From: 5.1.2e <5.1.2e@lochem.nl>
Sent: 12/11/2024 11:24:14 AM
To: 5.1.2e <5.1.2e@lochem.nl>
Cc: 5.1.2e <5.1.2e@lochem.nl>, 5.1.2e <5.1.2e@lochem.nl>
Subject: RE: 241028 - EWE24036 - Afstemming Liander Harfsen | Gemeente Lochem

In opdracht van Liander ontwerpen wij de uitbreiding van het elektriciteitsnet in omgeving van Zutphen.

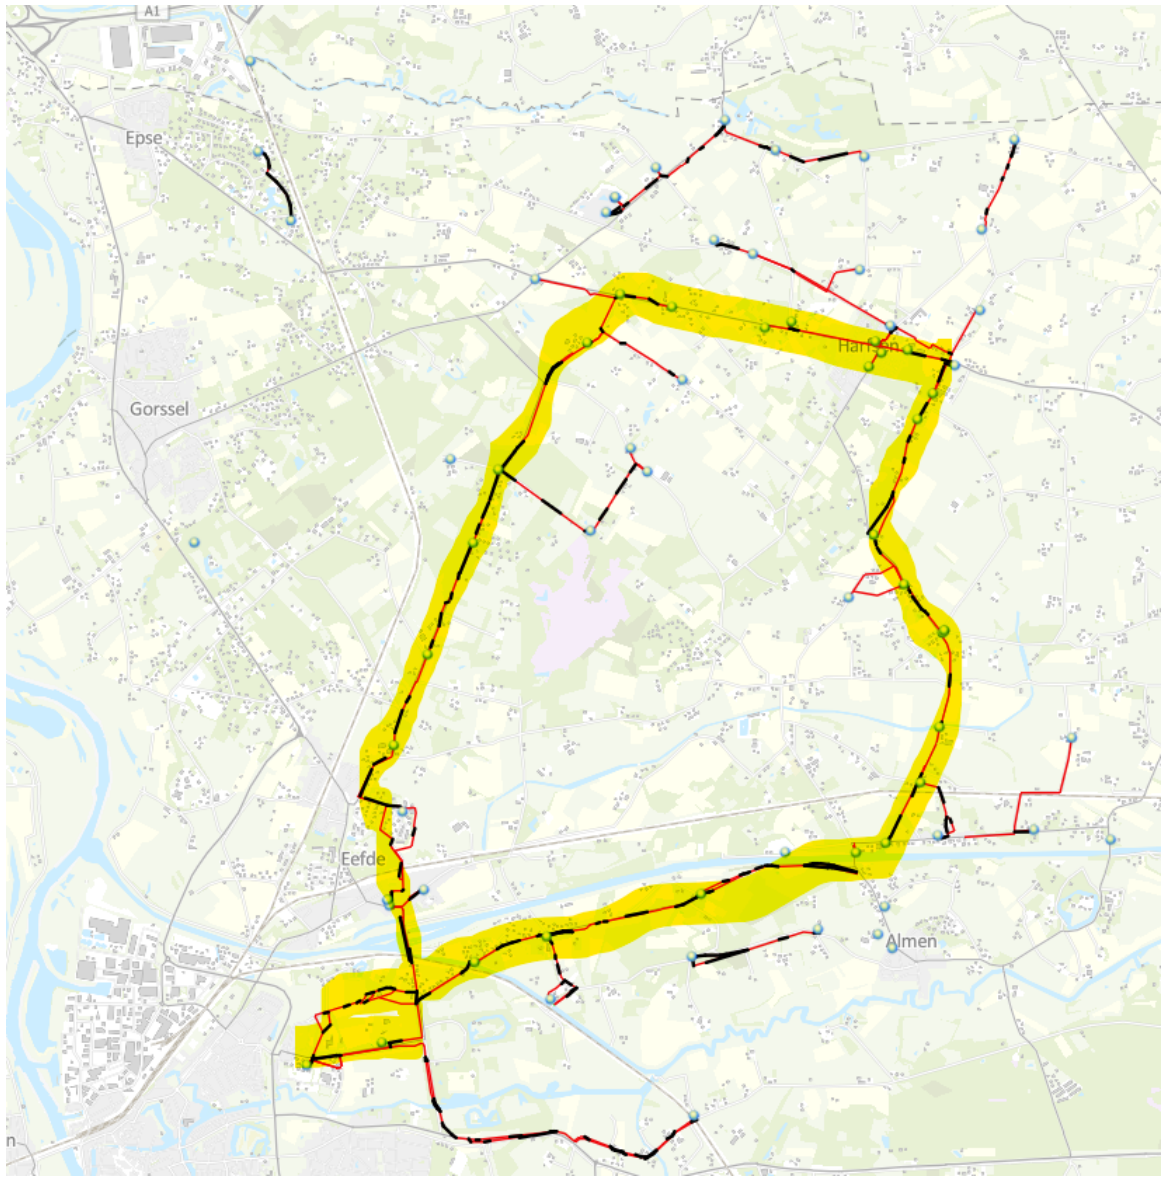
Wordt de verzwaring voldoende zwaar aangelegd om de nieuwbouw, die gepland staat voor Harfsen-west en Reeveerweg, ook aan te sluiten?

Maar we missen hier geen kans voor een netverzwaring gelet op de nieuwbouwgebieden harfsen-west en reeverweg?

De 20kV hoofdstructuur (zie hieronder geel gearceerd) is zwaarder uitgevoerd gezien de afstanden. Ten westen van Harfsen is rekening gehouden met 120 woningen en 40 aan de Reeveerweg. De belasting zal tussen nu en 2040 ruim verdubbelen terwijl de oplossing het 5-voudige aan kan.

Alles boven en buiten de hoofdstructuur blijft (grotendeels) voor nu op 10kV gehandhaafd en is zo gemaakt dat het op den duur over kan naar 20kV wanneer daar meer vermogen nodig is maar tot 2040 is deze oplossing ruim voldoende.
